**Avis de la Mission régionale d'autorité environnementale
de la région Nouvelle-Aquitaine
sur un projet de centrale photovoltaïque à Bordeaux (33)**

n°MRAe 2018APNA51

dossier P-2018-6137

Plan d'implantation du projet
(source : résumé non technique – p9)

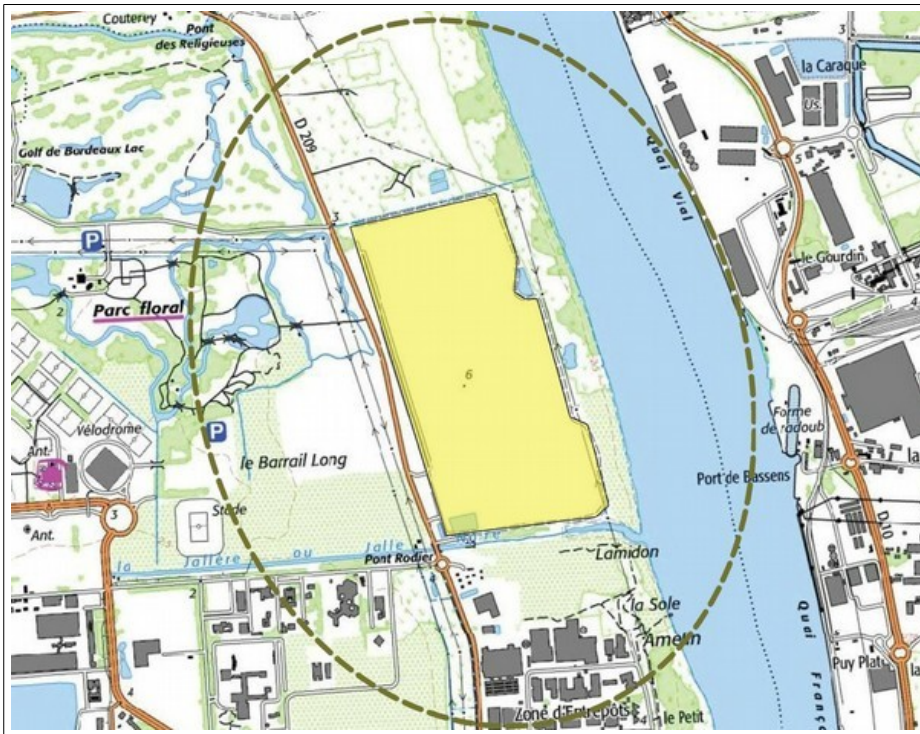
Le projet prévoit la création d'un parc photovoltaïque en deux tranches, avec implantation dans un premier temps des zones nord et sud, et dans un second temps de la tranche centrale¹.
